Bund für Umwelt und
Naturschutz Deutschland (BUND)
Ortsverband Friedrichshafen

20.10.2023

Stellungnahme zum Wasserrechtsantrag „ Naturnahe Umgestaltung des Strandbads Friedrichshafen sowie Bau eines barrierefreien Seezugangs“

1.4 Barrierefreiheit

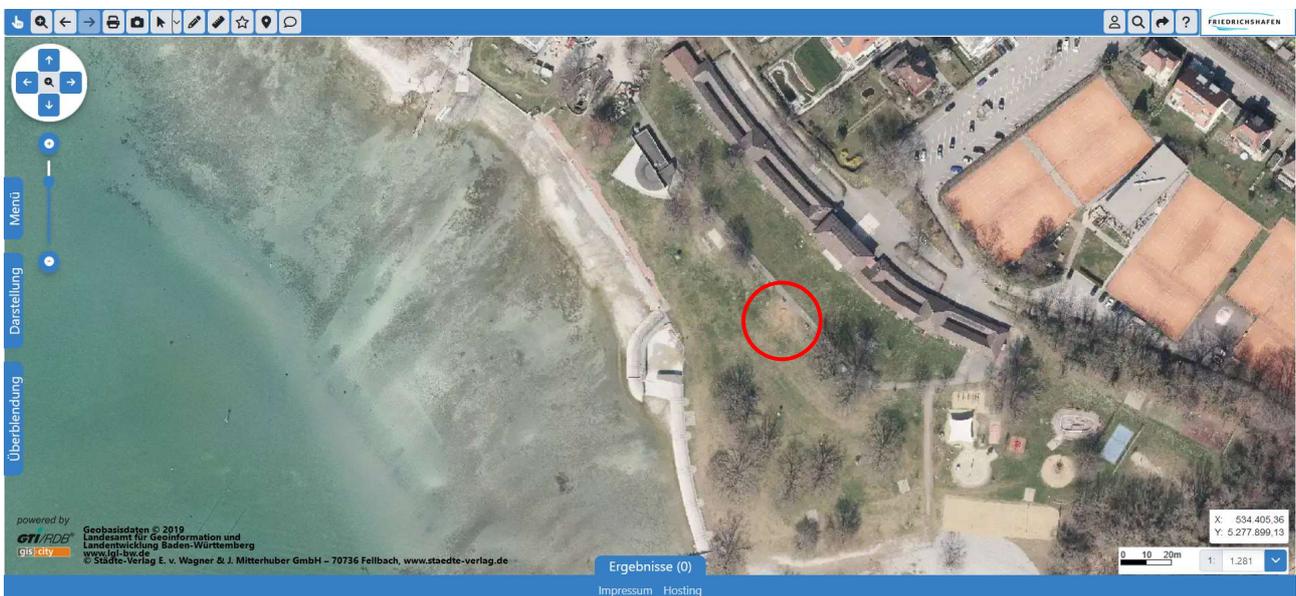
Die angestrebte Barrierefreiheit ist positiv, aber es wurde nicht bedacht, dass nachgebender Kies für Gehbehinderte und ältere Menschen schlecht begehbar ist.
